**AVIS DE L'AUTORITÉ ENVIRONNEMENTALE  
relatif au projet de construction d'un centre pénitentiaire à Vannes (56)**

## **Préambule**

Figure 4 – Périmètre de sécurité du centre pénitentiaire et situation par rapport à la RN 166 (dossier Entrée de ville p 40)

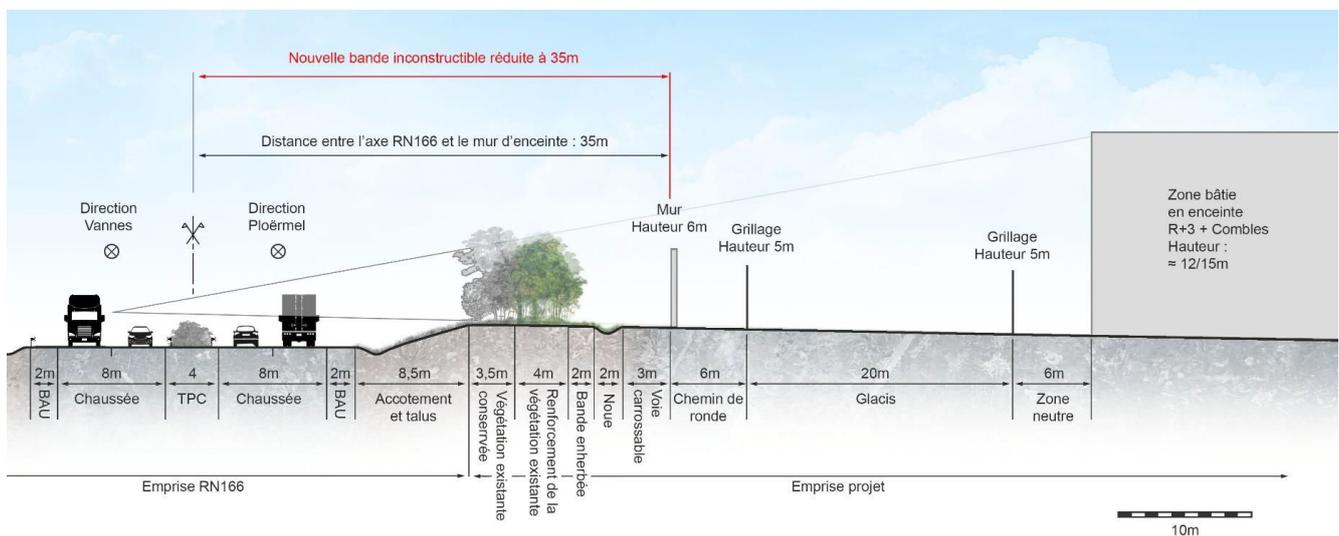
L'exposition des prisonniers et employés du centre pénitentiaire sera tout de même limitée par un éloignement des premiers bâtiments par rapport aux infrastructures de transport (RN 165, RN 166, RD 72), la zone bâtie en enceinte étant déjà positionnée à 57 m de la route, et en limitant l'exposition directe des fenêtres des cellules sur la RN 166.

**L'autorité environnementale recommande de préciser les mesures de réduction de l'exposition à la pollution de l'air.**

La confusion entre les polluants de l'air locaux et les gaz à effet de serre reste encore à corriger dans le dossier actualisé. Le dossier indique que « les émissions de gaz à effet de serre seront rapidement dispersées par les vents car le secteur d'étude bénéficie de vents favorisant la dispersion des polluants » (p 315). Ceci traduit une mauvaise compréhension des risques sanitaires locaux liés aux polluants atmosphériques. La dispersion des GES par le vent n'est pas pertinente au regard des enjeux climatiques ; et la dispersion des polluants atmosphériques par le vent n'écarte pas tous les risques sanitaires au niveau local.
